KEA Cröbern

Änderungen der eingereichten Entwurfsplanung nach der Vergabe und Werkplanung

Stand 22. Januar 2021

Vergleich der Aufstellungsplanungen Genehmigung und Werkplanung 2021

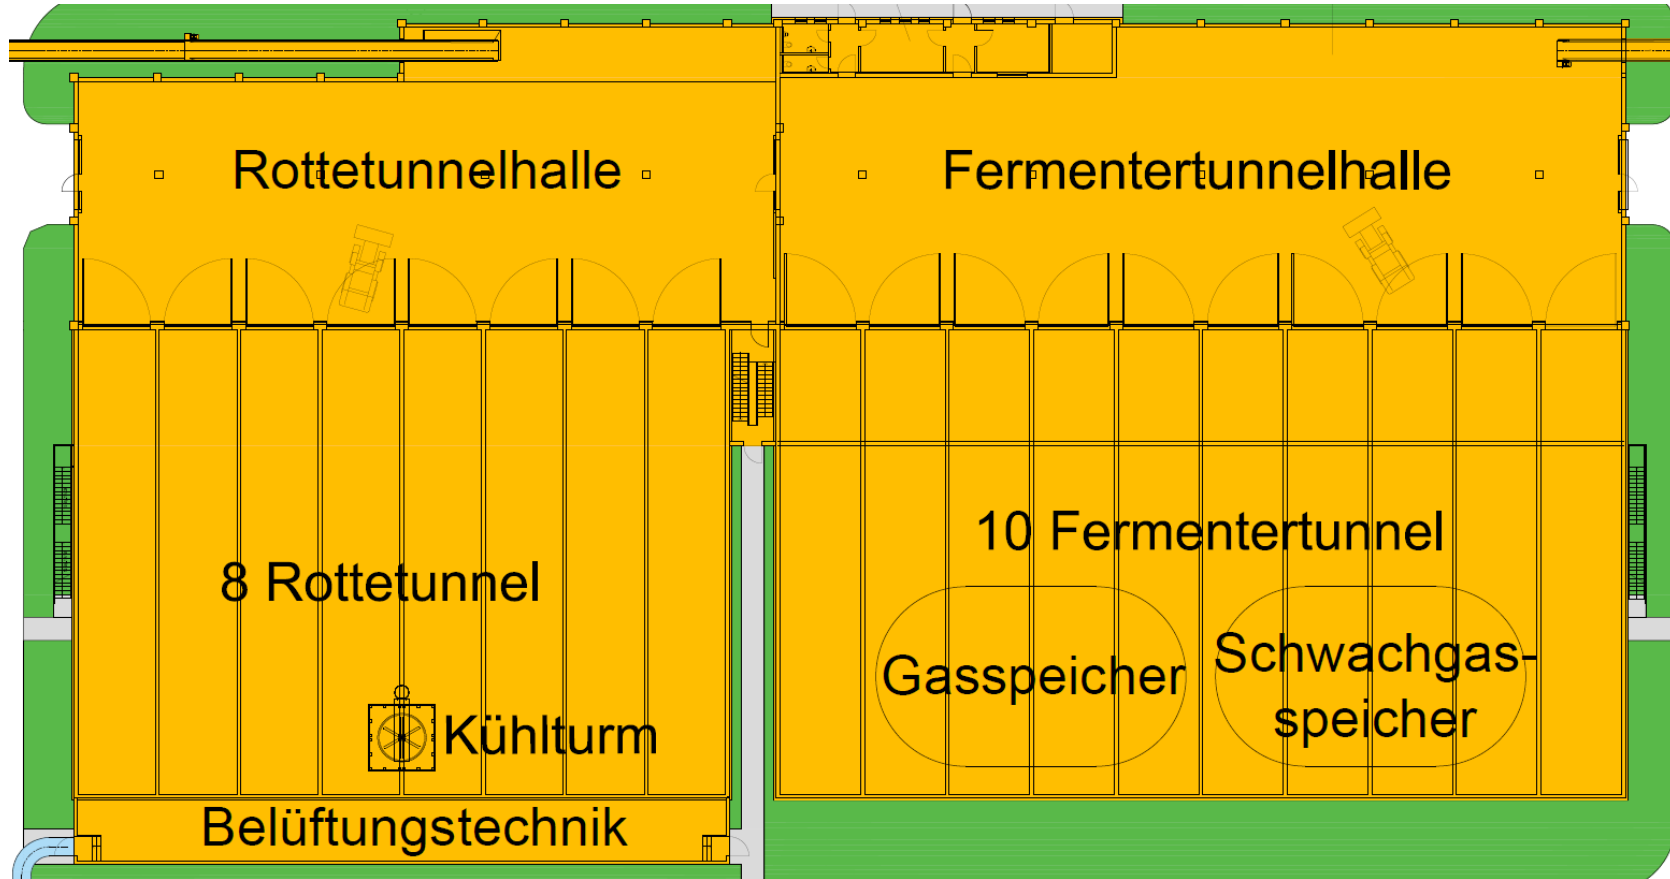
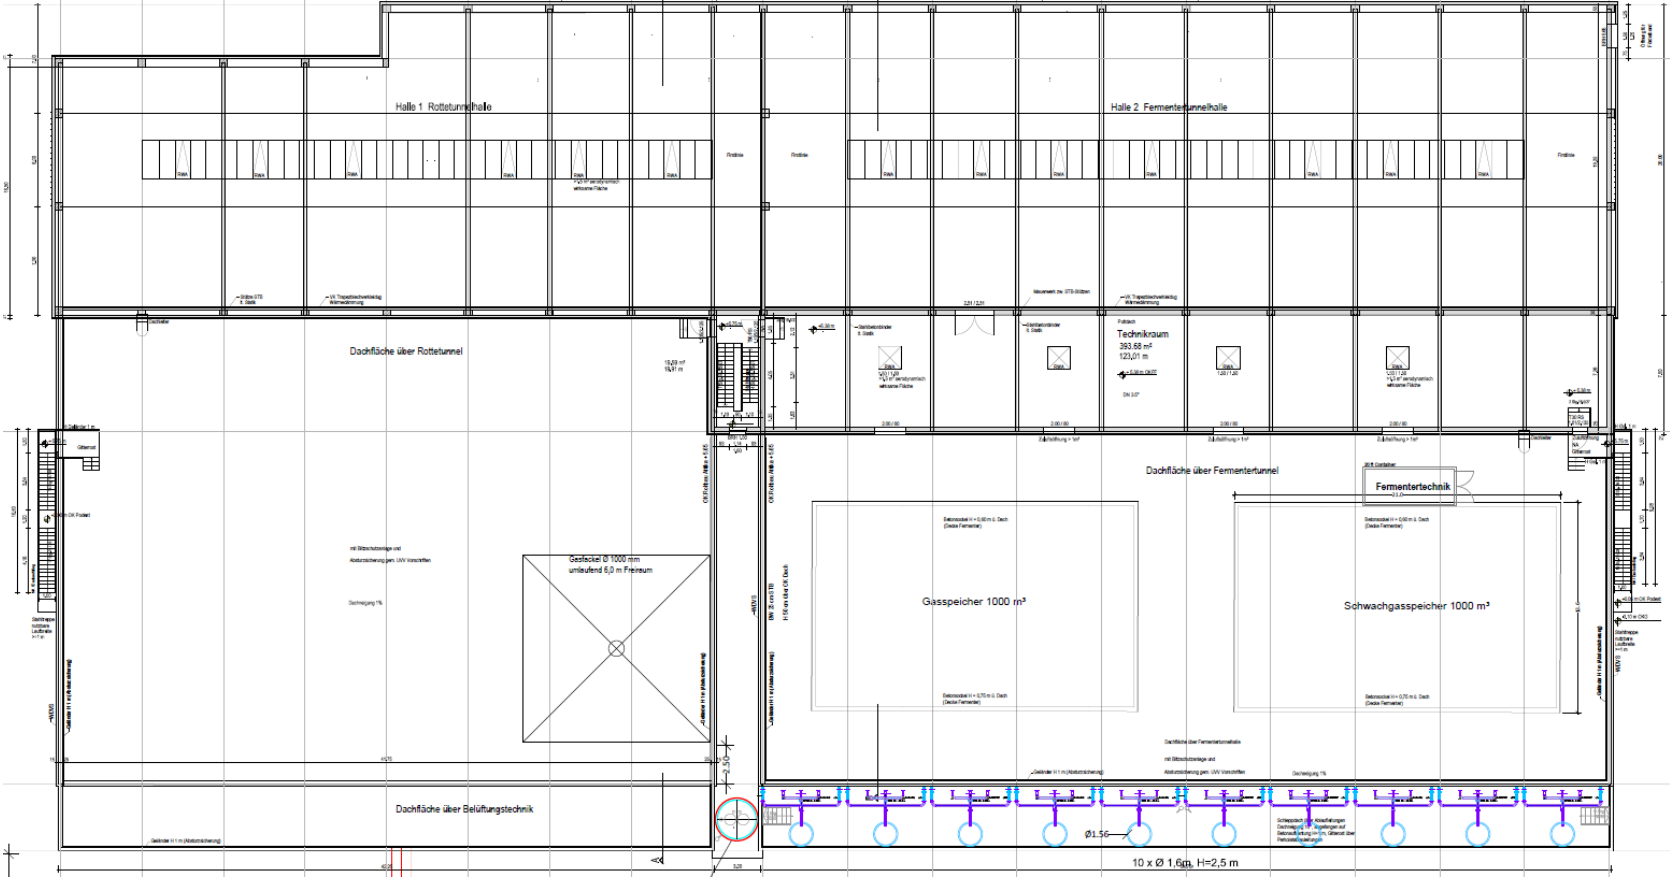
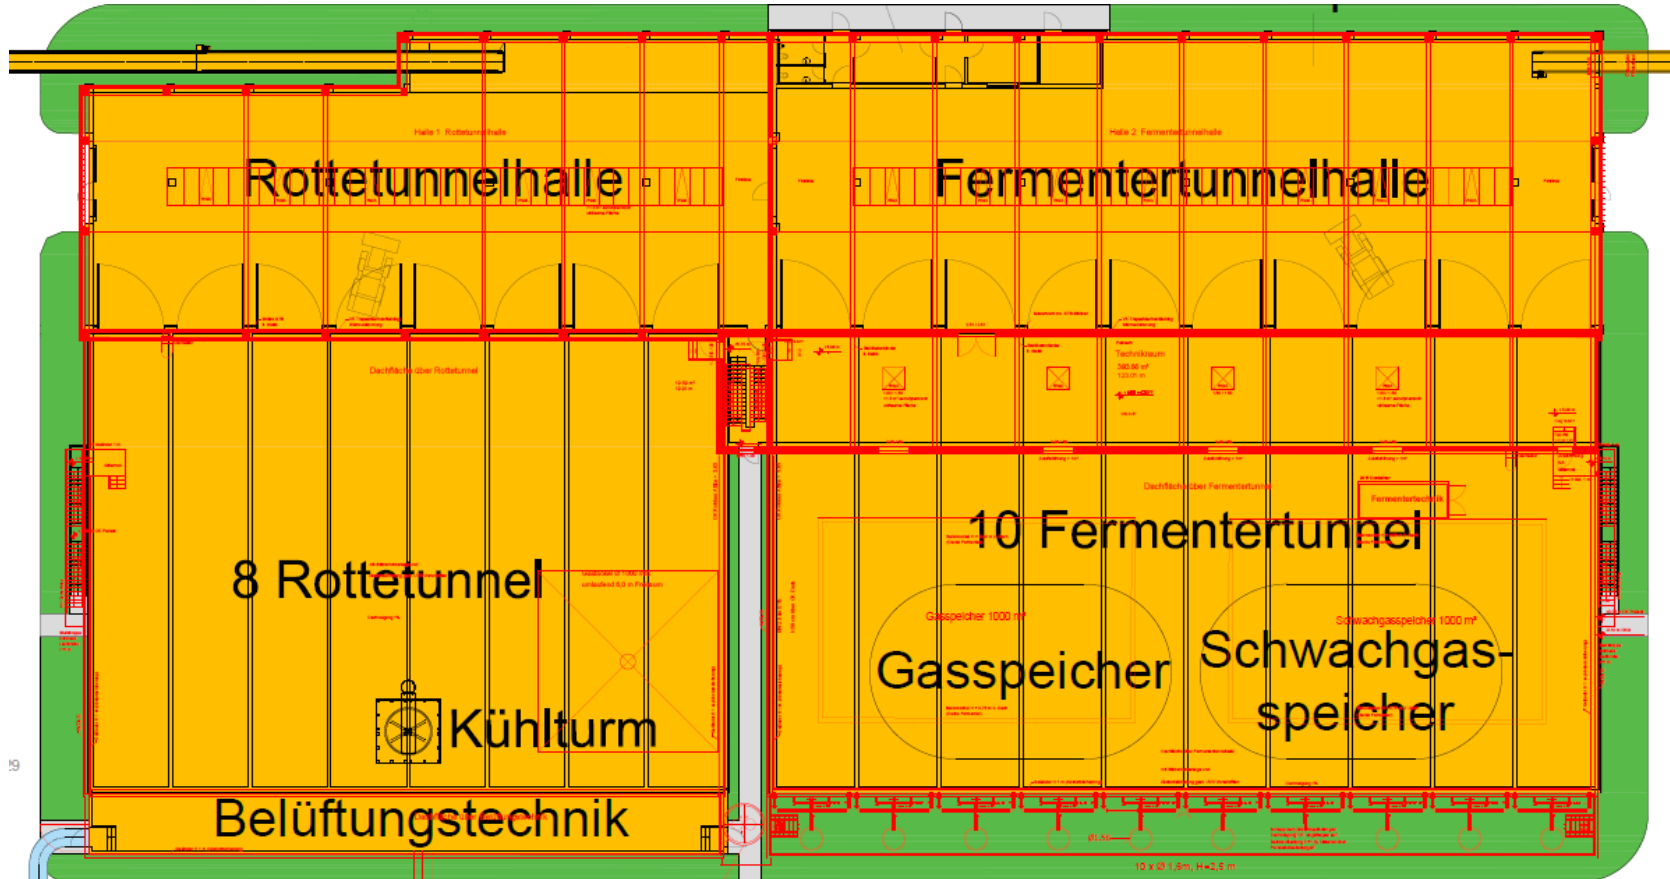
Ergebnis: weitgehende Übereinstimmung der Baukubatur
(Werkplanung Stand 2021 – „rot“ überdeckt fast genau die Entwurfsplanung
im Genehmigungsantrag – „schwarz“)

- (1) fast genaue Übereinstimmung der Baukubatur
- (2) keine Änderung der Tunnelanzahl und -dimensionierung
- (3) keine Änderung der Größe der Funktionsräume (Belüftungstechnik, Technikraum oberhalb Fermenter)
- (4) Verzicht auf den Kühlturm (Reduzierung Ablufttemperatur durch Frischluftzuführung vor dem sauren Wäscher)
- (5) leicht abweichende Standorte der Gasspeicher
- (6) Anpassung der Gasspeichervolumen an den vereinbarten Gasertrag sowie den Randbedingungen EEG 2021
- (7) Änderung des Standortes der Not-/Schwachgasfackel (neu: auf dem Rottetunneldach)

Werkplanung Herhof / FBU (Stand 2021)

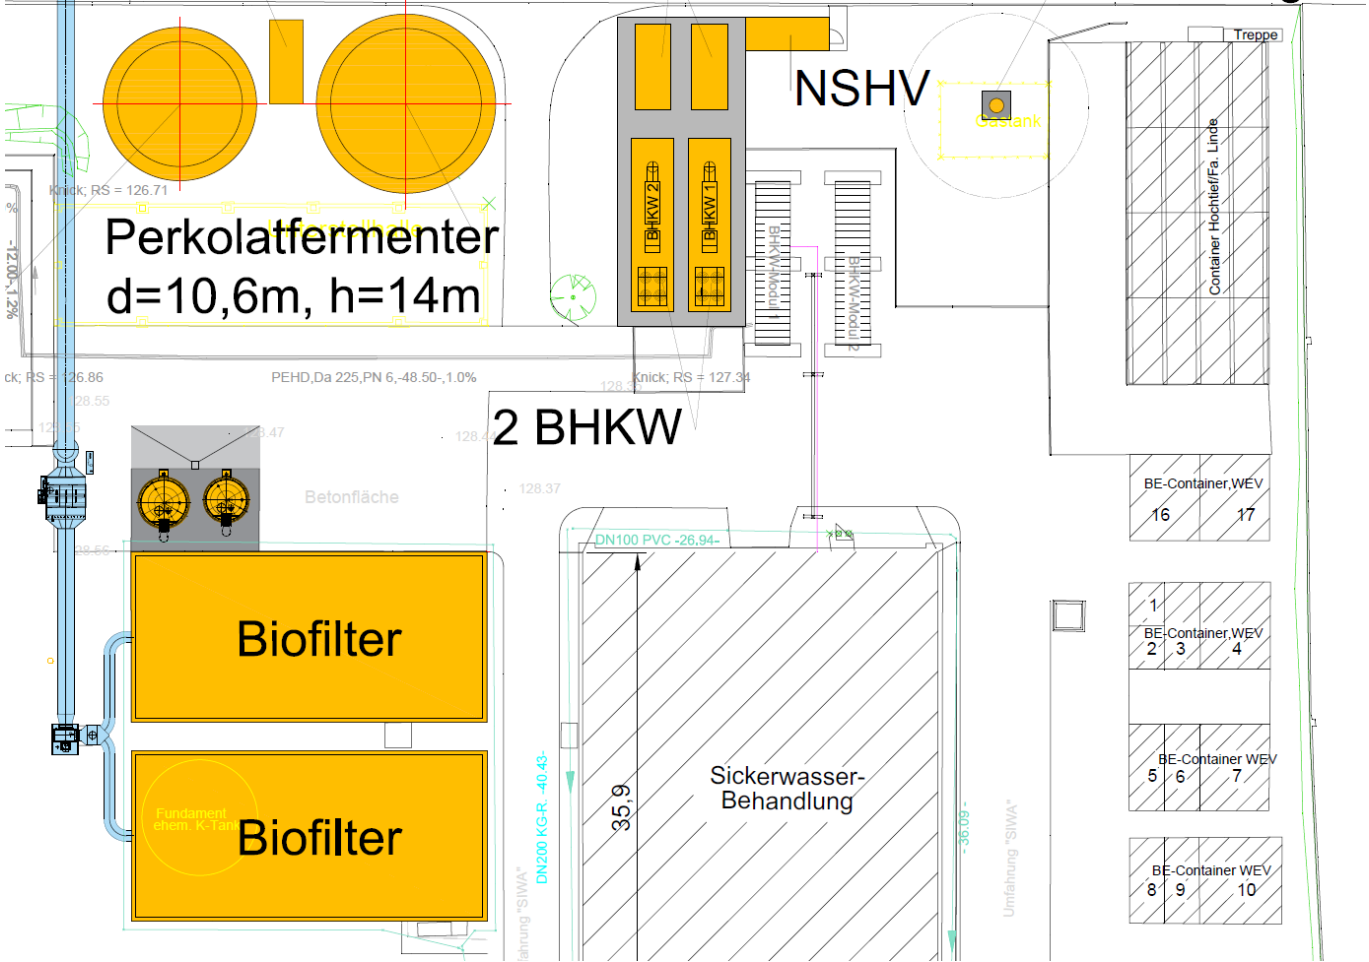
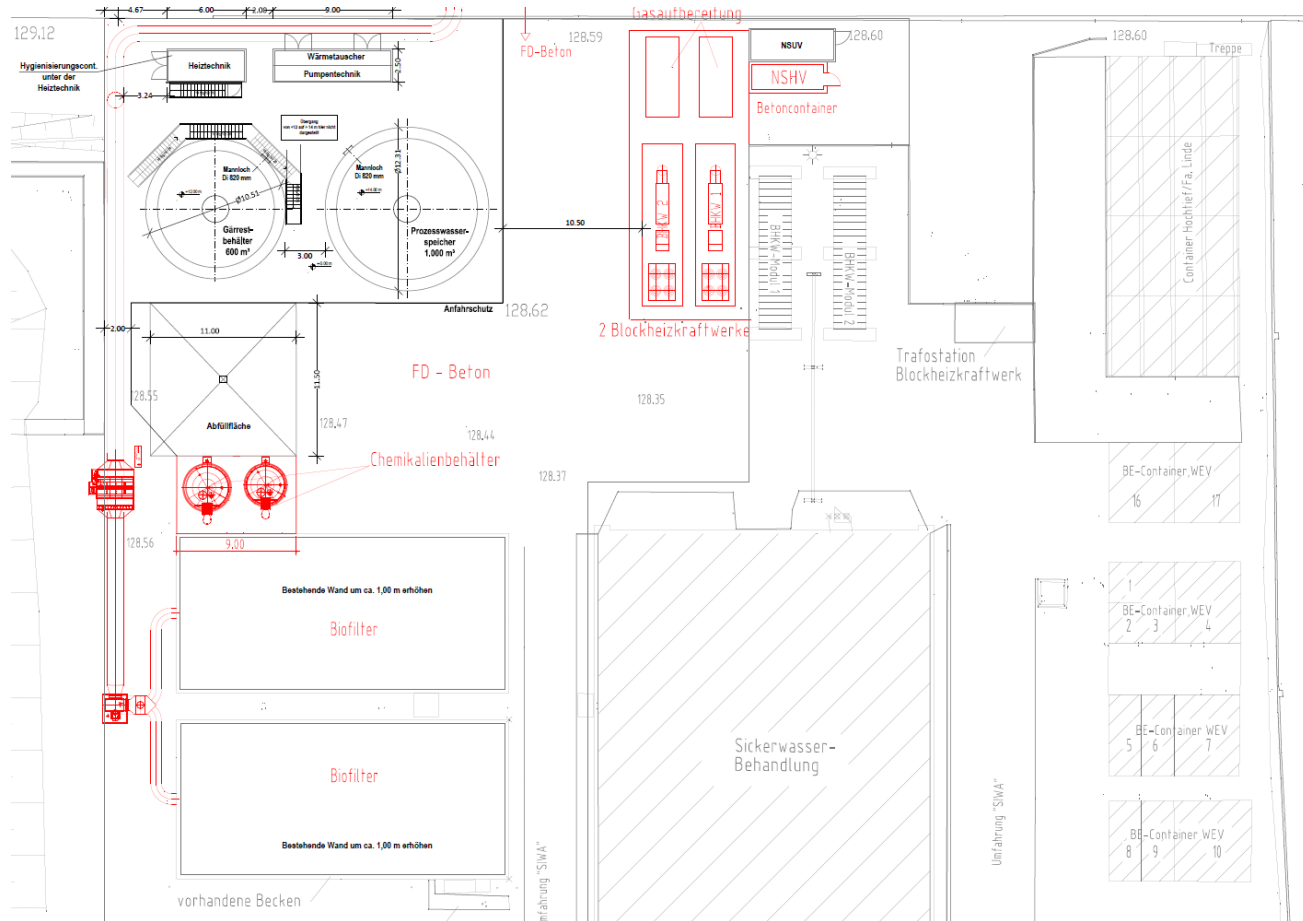
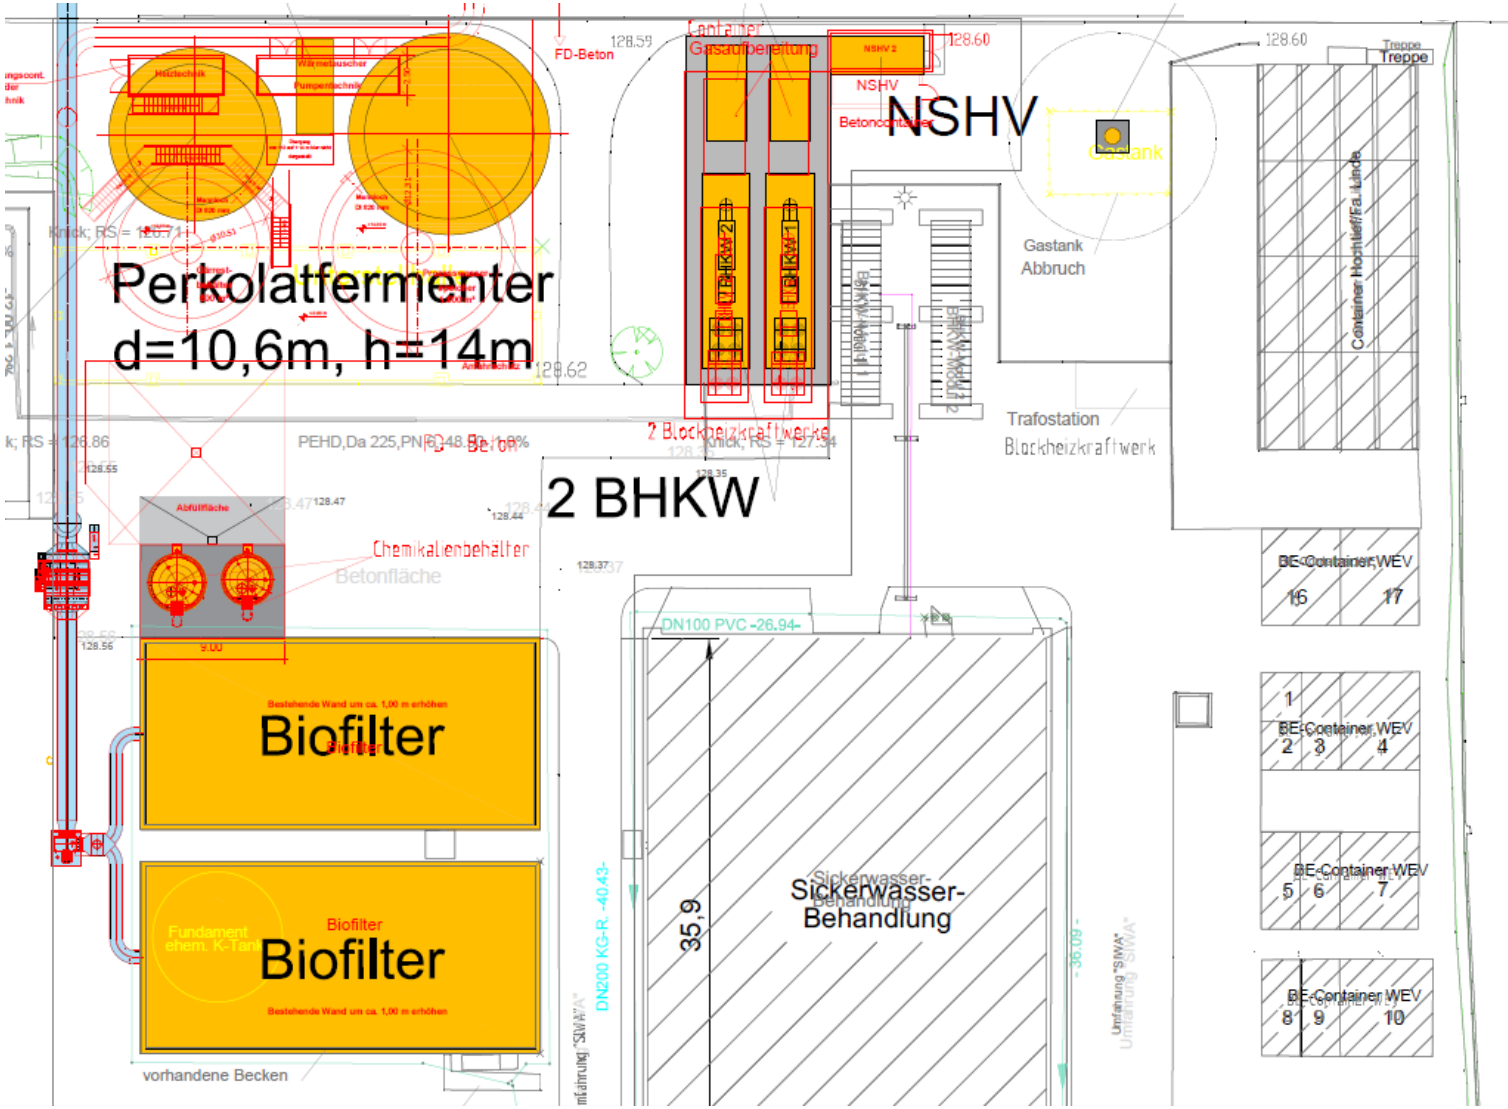
- (8) südliche Verschiebung der Behälter aufgrund der Aufstellung von zusätzlichen Technikcontainern
- (9) Anpassung / Reduzierung der Behältervolumina an das bieterspezifischen Wassermanagement
- (10) Verzicht auf den Kühlturm (Reduzierung Ablufttemperatur nunmehr durch Frischluftzuführung vor dem sauren Wäscher, keine Änderung bzgl. Biofilterfläche nur Erhöhung der Schichthöhe Biofiltermaterial); **erforderliche Steigerung des Abluftvolumens um etwa 20%**
- (11) **Anpassung der BHKW-Größen an das EEG 2021** (Vergrößerung der Bemessungsleistung); Änderung von 2 x 500 kW in 2 x 1.125 kW (*Ausschreibung der Biogasaufbereitung und -verwertung ist in Vorbereitung*)

Not- und Schwachgasfackel

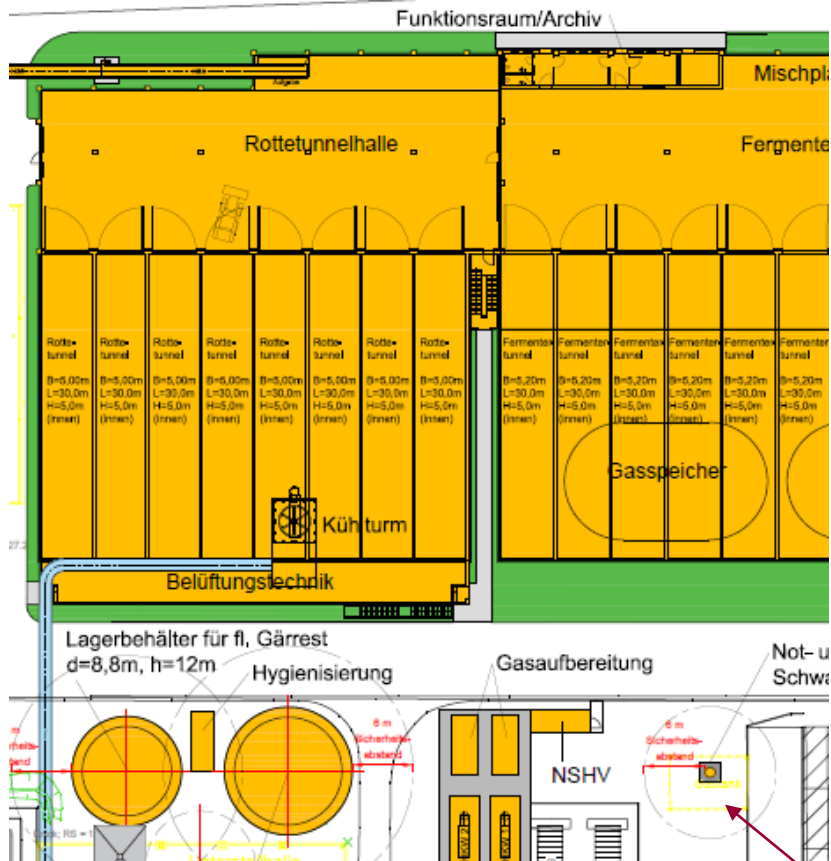
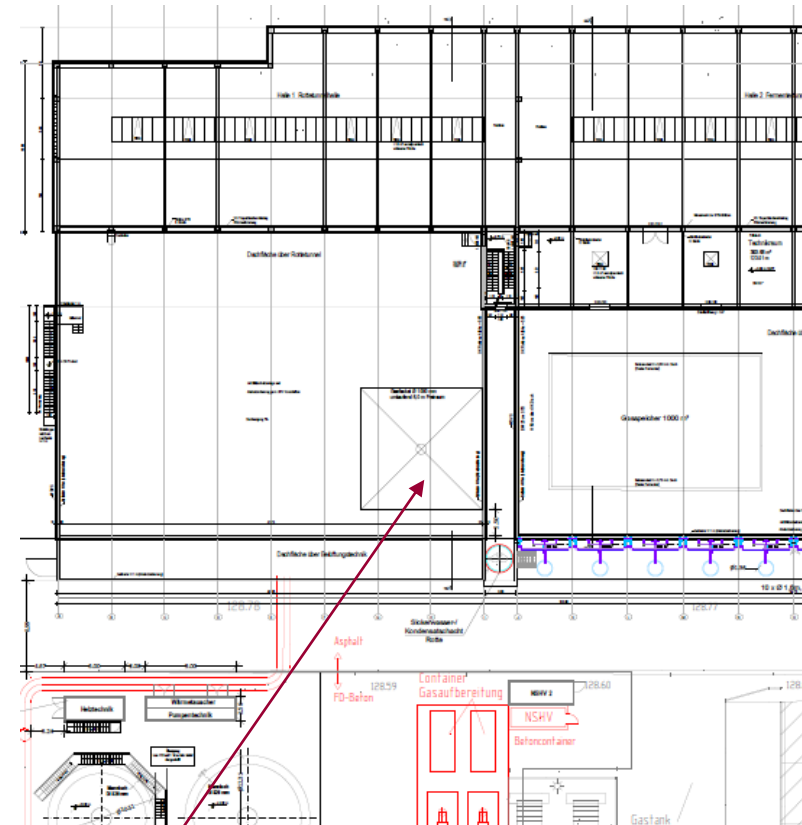
- ➔ Beantragter Standort der Fackelanlage berücksichtigt eine bieterspezifische Aufstellungsvariante und Nutzung des Dachbereiches oberhalb der Rottetunnel (Verwendung eines Kühlturms für die Einhaltung einer max. Ablufttemperatur vor dem Biofilter, Funktionsräume / ggf. Aufstellung Rotteventilatoren).
- ➔ Mit der Vergabe an die Bietergemeinschaft Herhof / FBU steht nunmehr der komplette Dachbereich zur Verfügung, so dass die Fackelanlage vorteilhaft auf dem Dach aufgestellt werden kann (Verschiebung um etwa 40 m nach NW). Die Sicherheitsabstände von min. 6 m werden eingehalten; Leitungswege werden reduziert.
